拉合尔水与污水管理项目（LWWMP）

AIIB项目编号P000074合同编号0074-PAK-01

第一次标前会议纪要

**拉合尔污水与排水管理项目（LWDMP）——从LARECHS COLONY至
GULSHAN E RAVI的污水系统，拉合尔（采用非开挖技术）**

图号：LW - TD - 141

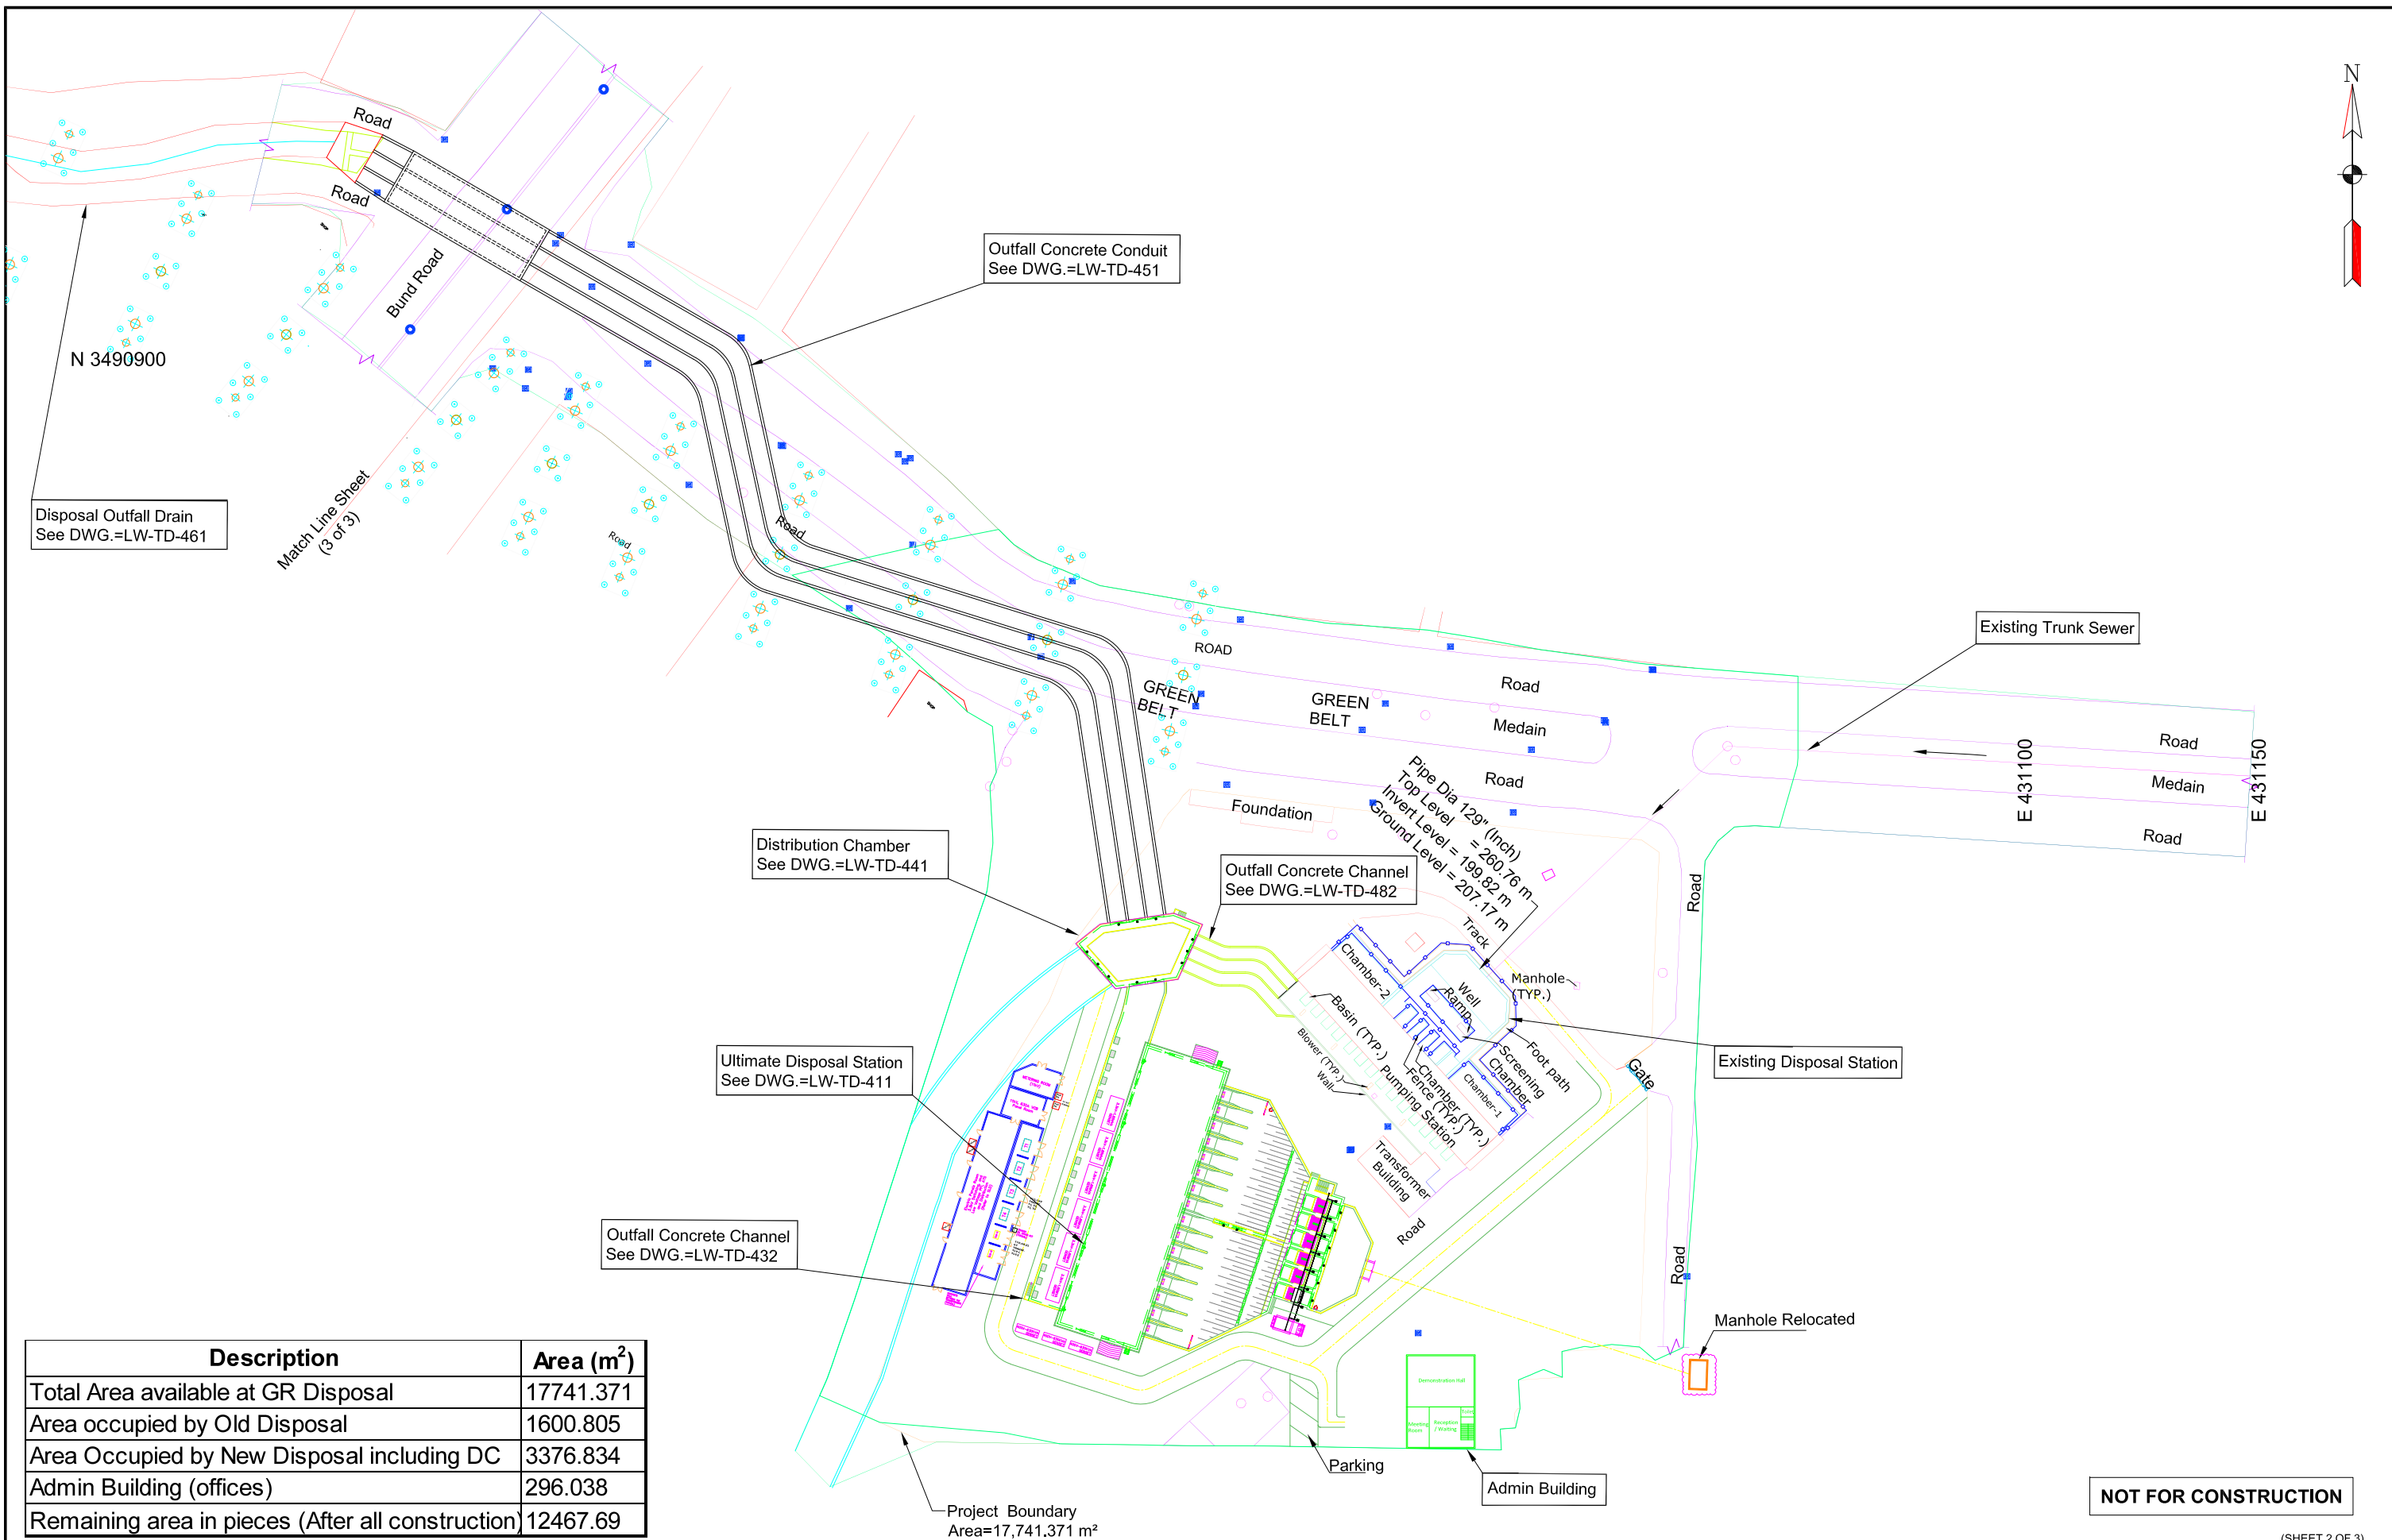
38.	第3卷, 第二部分, 第6节业主要求图号LW-TD-141至LW-TD-144, 及图号LW-TD-149至LW-TD-152	为接收井提供推力座和圆形竖井壁。推力座也在尺寸表中为接收井给出, 但未在剖面详图中给出。根据我们的运营理解, 推力座不应是接收井的一部分。请确认。	兹澄清, 推力座不应是接收井的一部分。与所引用图纸相关的更新图纸(LW-TD-141至LW-TD-143)作为附件E附上, 供投标人考虑。将发布反映上述内容的补遗。

LW - TD - 177

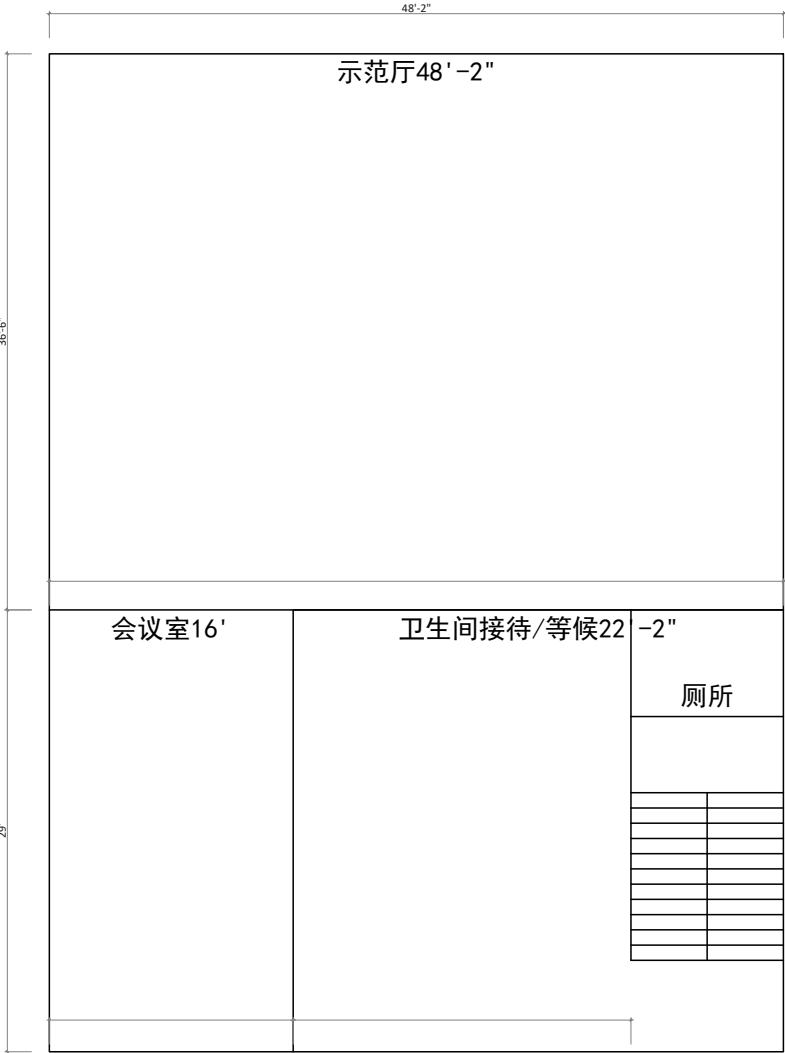
42.	第3卷，第二部分，第6节业主要求（表4.10第6-55页，及表4.11第6-57页）；图号LW-TD-177	除臭控制和通风系统数量存在冲突。如参考章节所述，在招标文件的不同位置观察到除臭控制系统数量不一致。请确认确切的数量/数目。	这是为了澄清 除臭和通风系统的总数为29 。招标文件中任何位置的除臭和通风系统数量应读作29，如第6节业主要求表4.11（第6-57页）所述。更新后的图纸（LW-TD-177）作为附件-G附上。将发布反映上述内容的补遗。

附件-H

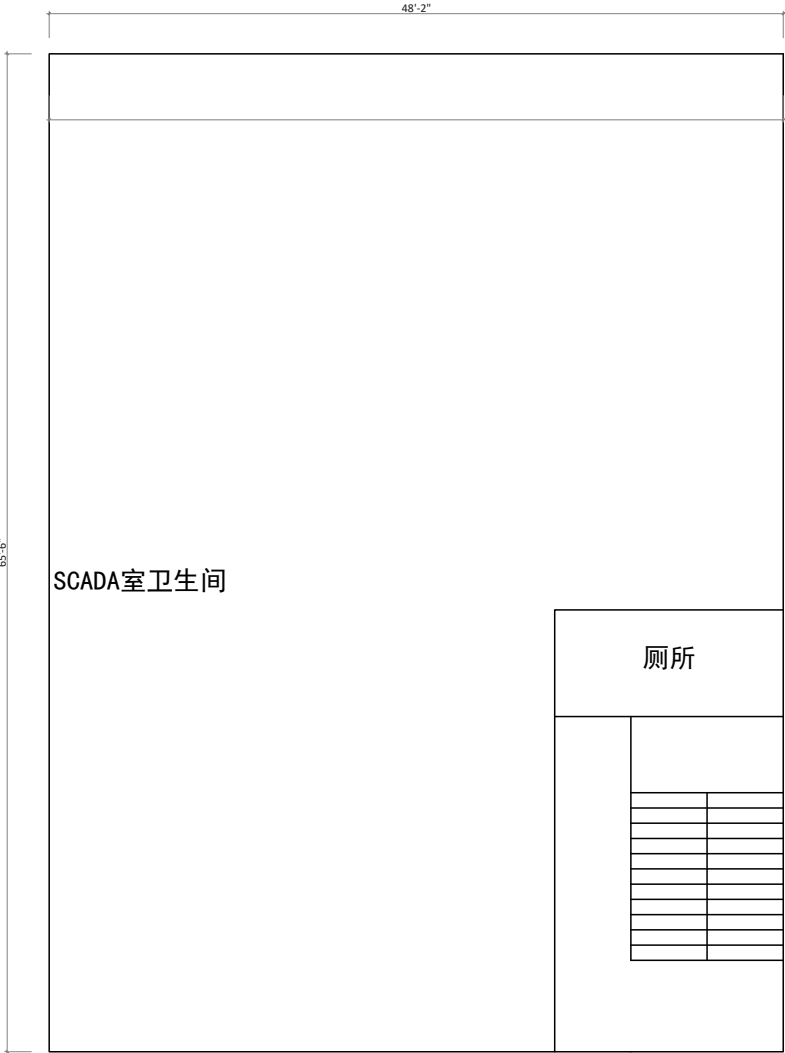
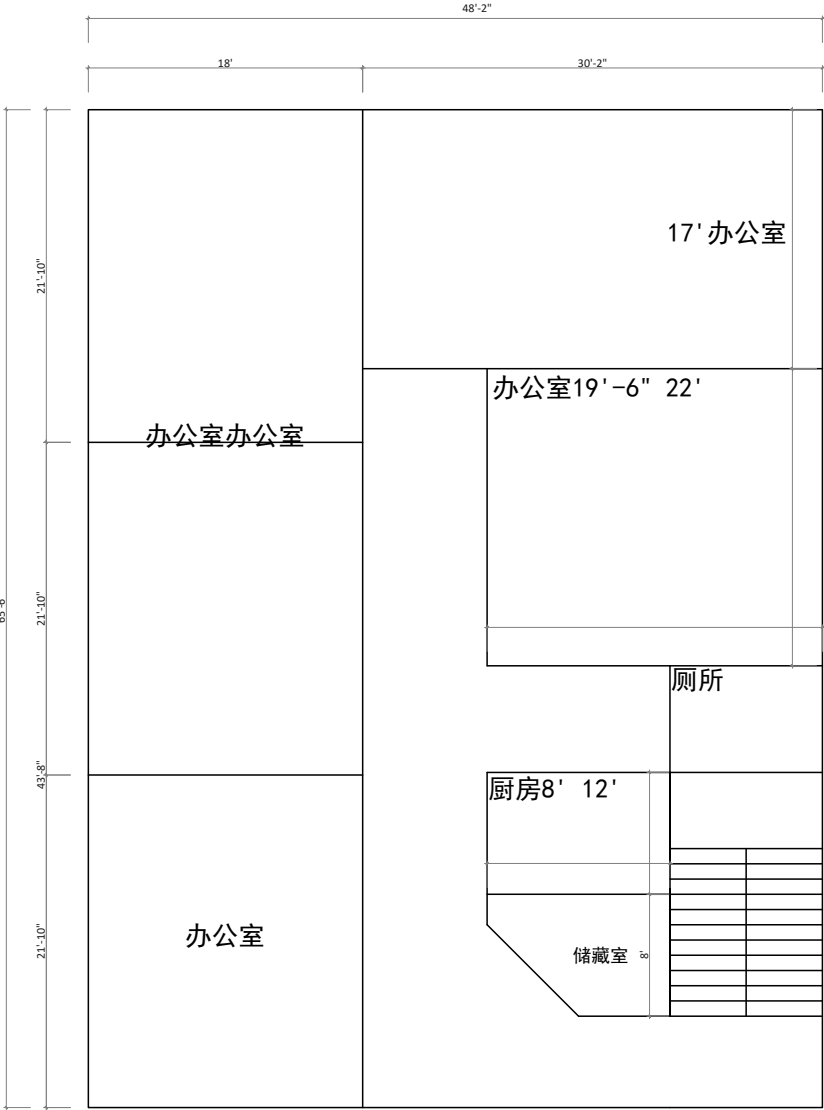
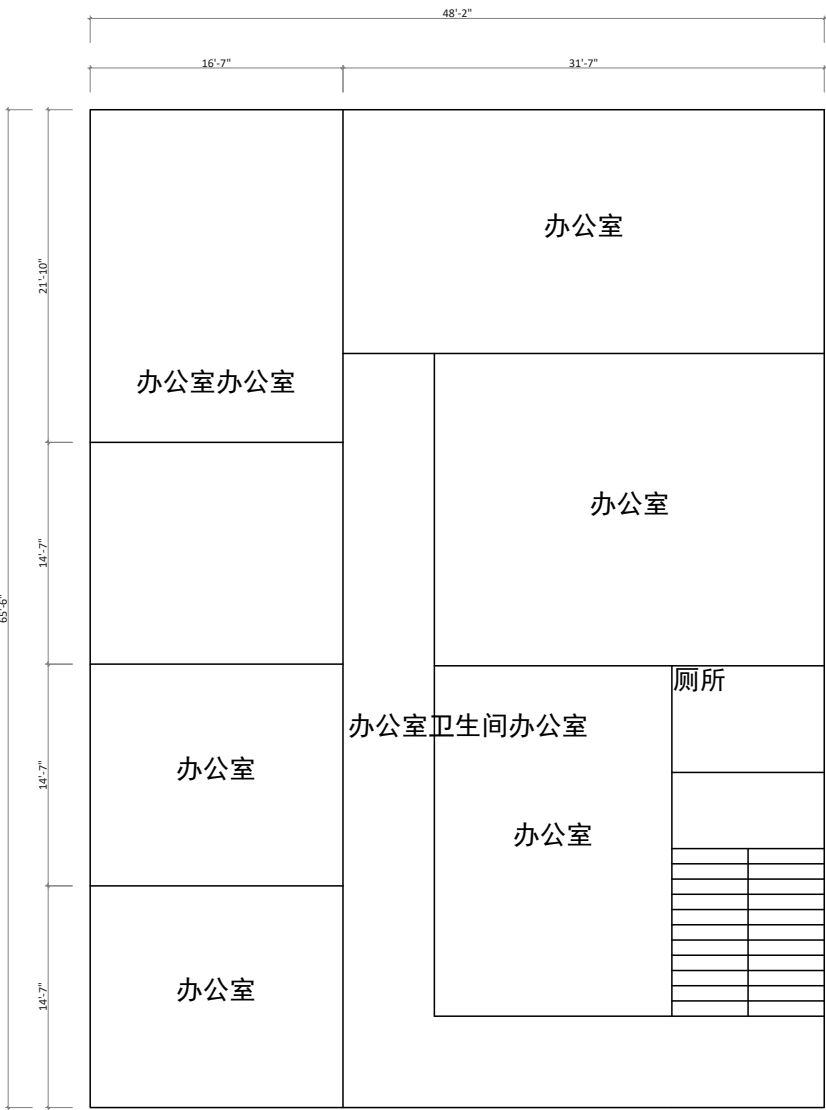
44.	第2卷，第二部分，第6节业主要求第4.1.11条，xx款（第6-67页）	办公楼建设文中提到承包商必须建造一栋除底层外的全功能三层建筑（每层500平方米）。然而，在价格表中（项目编号3.27），仅提及为三层办公楼。请澄清，是地面加三层建筑，还是仅3层，每层500平方米面积？	这是为了澄清承包商应建造一栋设施齐全的地面以上三层办公楼（共四层），每层建筑面积为296平方米，并配备电梯。该建筑的布局见作为 附件-H所附的图纸 。将发布反映上述内容的补遗。

附件-I

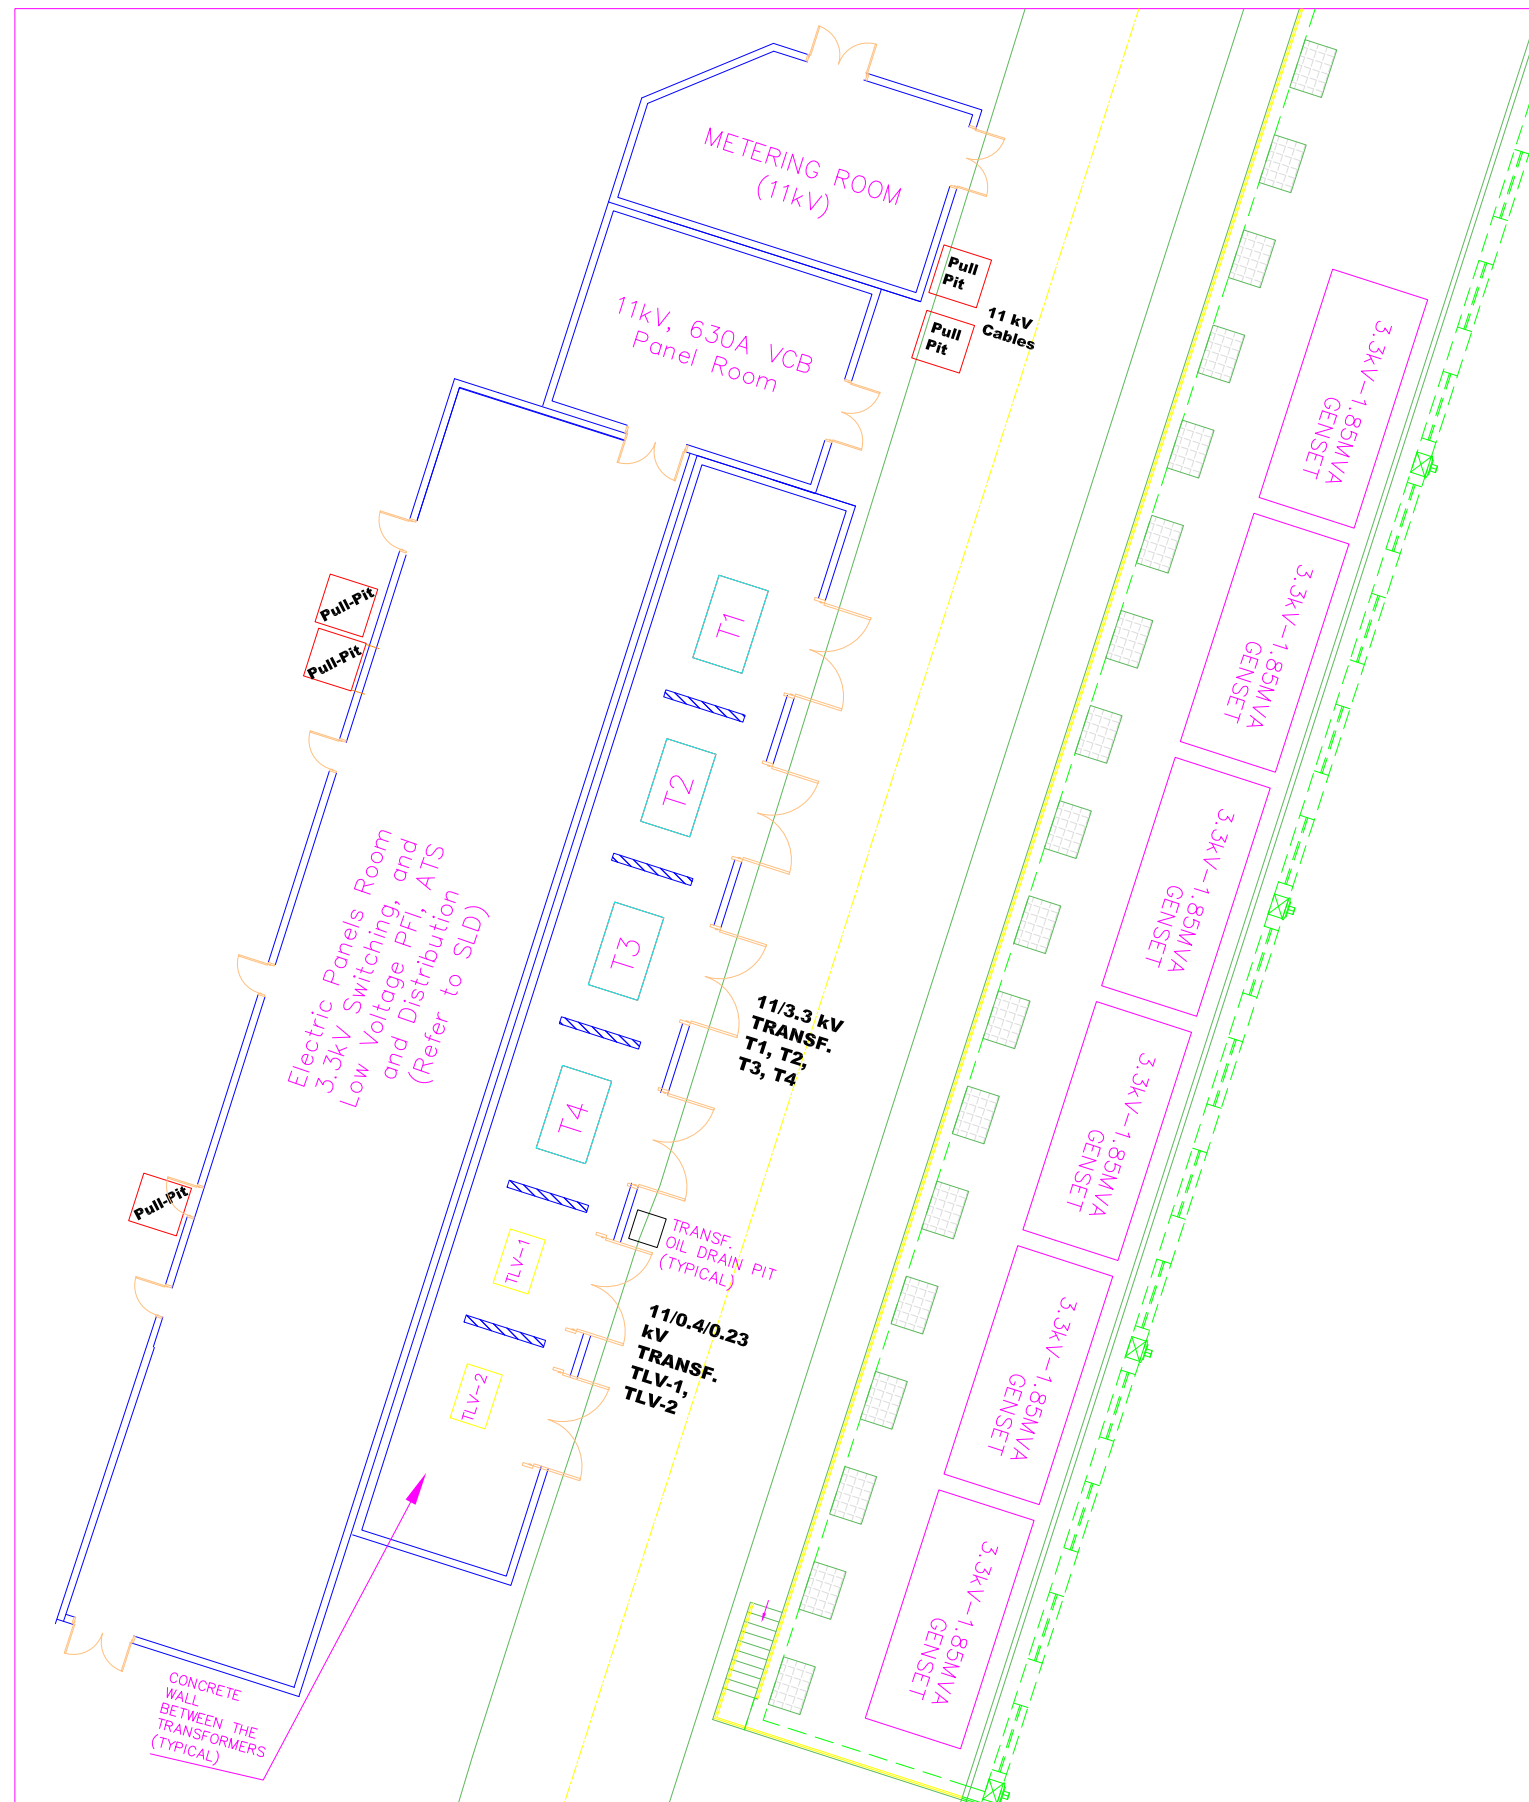
序号	参考章节	疑问	业主的答复															
		）。恳请客户确认所需数量。																
63.	第2卷，第二部分，第6节——业主要求，技术规范和详细电气配置。第6-79页。 序号9——中压配电盘	<table border="1"><tr><td rowspan="4">9</td><td rowspan="4">MV Electric Panel</td><td>2330 x 1405 x 800</td><td rowspan="4">IEC 62271-200, 62271-100, 62271-1, 60529</td><td>MV Switchgear 3.3kV Rated Voltage Level Incoming Panel: 630A VCB</td><td>4</td></tr><tr><td>2330 x 1405 x 800</td><td>Bus Riser panel</td><td>4</td></tr><tr><td>2330 x 1505 x 650</td><td>Outgoing Feeders: 04 Nos x 400Amp VCB for Motors</td><td>4</td></tr><tr><td>2225 x 1700 x 2092</td><td>Starter Panels: Variable Frequency Drive 525kW, 3.3kV</td><td>16</td></tr></table> 我们注意到MV / 3.3kV主厂开关设备的招标规范与单线图（图号LW-TD-491）之间存在某些不一致之处，概述如下：1）母线联络—规范中未提及，但图纸LW-TD-491中显示。2）母线提升屏—规范中指示四（04）面，而图纸LW-TD-491中指示七（07）面，与母线联络屏的数量相对应。3）泵电机出线MV馈线—规范中指示四（04）面，而图纸LW-TD-491中显示十六（16）面。4）MV发电机进线—图纸LW-TD-491中显示四（04）面发电机进线，但规范中未提及。请确认实际要求。	9	MV Electric Panel	2330 x 1405 x 800	IEC 62271-200, 62271-100, 62271-1, 60529	MV Switchgear 3.3kV Rated Voltage Level Incoming Panel: 630A VCB	4	2330 x 1405 x 800	Bus Riser panel	4	2330 x 1505 x 650	Outgoing Feeders: 04 Nos x 400Amp VCB for Motors	4	2225 x 1700 x 2092	Starter Panels: Variable Frequency Drive 525kW, 3.3kV	16	1) 特此澄清，招标图纸LW-TD-491中所示的母线联络开关构成中压/3.3kV开关柜组件的组成部分。由于其功能上与断路器控制的进线/出线面板相同，其设计和性能要求完全涵盖在符合IEC 62271的现有中压开关柜规范中，因此投标人应将其纳入。 2) 特此澄清，母线立管布置应由中压开关柜制造商按照IEC 62271提供。 3) 特此澄清，每台中压变频器驱动的泵电机应配备专用的出线断路器，如附件一中所附的单线图（LW-TD-491）所示。规范中提及的四（04）台断路器是指馈线。总体所需数量仍为十六（16）路出线中压电机馈线，按四（04）台一组布置。此外，建议投标人按照附件一中所附的单线图（LW-TD-491）进行投标。 04) 发电机进线的规范请参见上文序号50处的回复。
